平成19年8月1日

「寒冷地向けシャワー付バランス型ふろ釜(元止め式)」
の自主的な点検・改修作業の実施について

株式会社ガスター

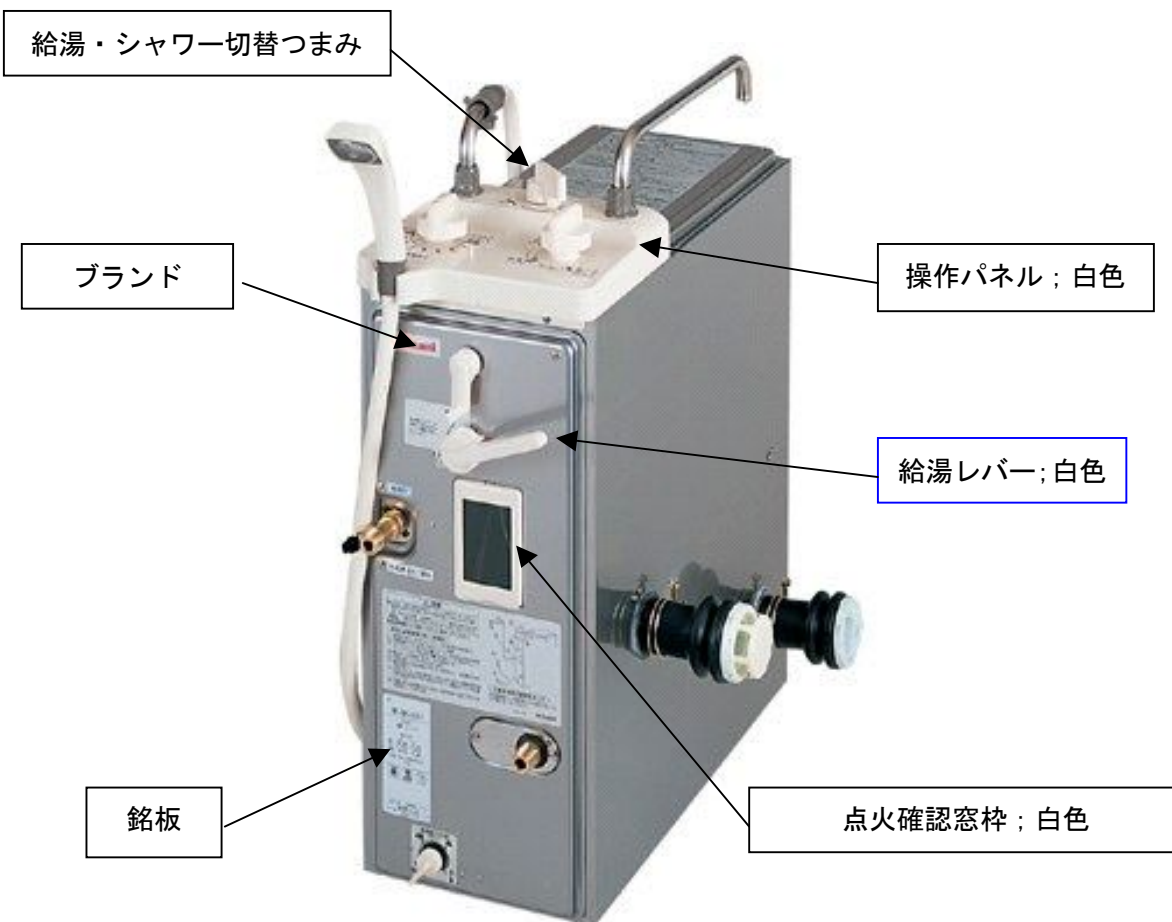
- ①作業内容 給湯燃焼時に排気ガスの一酸化炭素濃度を測定します。
一酸化炭素濃度が1400ppm以上の場合は、熱交換器を交換します。
作業終了後、「ご注意ラベル」を製品に貼付し、お客様へ使用上のご注意の説明を行います。
- ②作業時間 1台あたり点検作業約20分、熱交換器交換を伴う場合は合計約50分です。
- ③作業者 ガス事業者にご協力いただき、弊社または販売会社、協力会社が作業を行います。
